一.主 旨：TCB-125~800L/S/H 系列掀蓋式無熔線斷路器產品可正式銷售

1. 配合市場銷售需求，TCB-125~800L/S/H系列掀蓋式無熔線斷路器產品，自2024年1月25日起可正式銷售。
2. 新舊機種交替型號對應如下：

TCB掀蓋式 vs. TO/TG 固定尺寸及小盤面開孔尺寸差異：

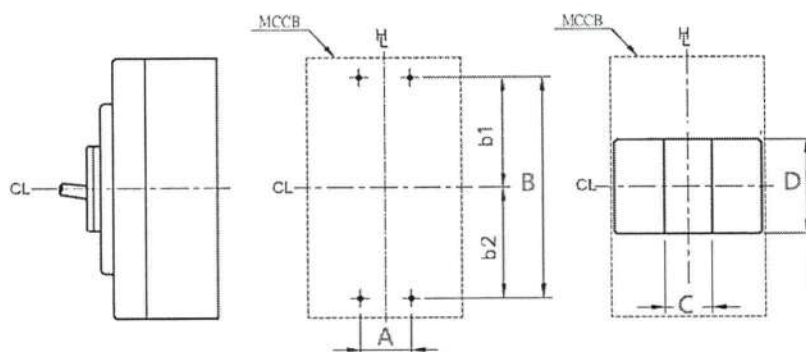
依中心線(CL)：400/800AF位置 有部分差異，請參閱下列圖表

PS:新系列(TCB)機種整合，比(TO/TG)舊系列具一致性

框架	新舊機種對應		固定尺寸 (A*B) or (A*B [b1+b2])		小盤面開孔 (C*D)	
	TCB (新)	TO/TG (舊)	TCB (新)	TO/TG (舊)	TCB (新)	TO/TG (舊)
125AF	TCB-125L5 (3P)	TO-125EC (3P)	30*(130~132)	30*(130~132)	28*52	28*52.5
	TCB-125S1 (3P)	TO-125SB (3P)				
	TCB-125H1 (3P)	TG-100H (3P)	30*(130~132)	30*130 (註1)	28*52	28*66
	TCB-125H2 (3P)	TG-125HB (3P)		30*132		28*55
250AF	TCB-250L5 (3P)	TO-250EB (3P)	35*126	35*126	28*52	28*52
	TCB-250S1 (3P)	TO-250SB (3P)				
	TCB-250H1 (3P)	TG-225H (3P)	35*126	35*155 (註1)	28*52	28*66
	TCB-250H2 (3P)	TG-250HB (3P)		35*126		28*52
400AF	TCB-400S1 (3P)	TO-400E (3P)	43.5*211 [105.5+105.5]	45*214 [108+106](註2)	54*92	45*93
	TCB-400S3 (3P)	TO-400S (3P)				
	TCB-400H1 (3P)	TG-400H (3P)	45*214 [105.5+108.5]	45*214 [108+106](註2)	54*92	45*93
	TCB-400H2 (3P)	TG-400HB (3P)				64*92
800AF	TCB-800S1 (3P)	TO-630EB (3P)	70*243 [121.5+121.5]	70*243 [126+117](註2)	53*92	64*92
		TO-800EB (3P)				
	TCB-800H1 (3P)	TO-600S (3P)	70*243 [121.5+121.5]	70*243 [126+117](註2)	53*92	64*92

TCB vs. TO/TG-系列 盤面高度差異：(詳細尺寸請參閱各機種外形尺寸圖)

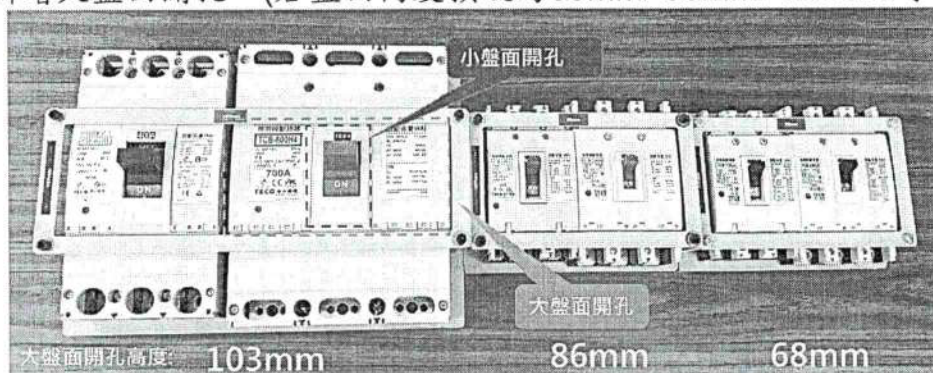
註1.屬早期舊機種系列，尺寸相對差異大。

註2.TCB 固定尺寸與 TO/TG 開孔相同，但相對中心線位置(CL)，

TCB 400AF & 800AF 的本體位置分別與較 TO/TG 相對下移 2.5 & 4.5mm

TCB-L/S系列新增大盤面開孔：(若盤面高度預設為68mm/ 86mm/ 103mm時之開孔作業)
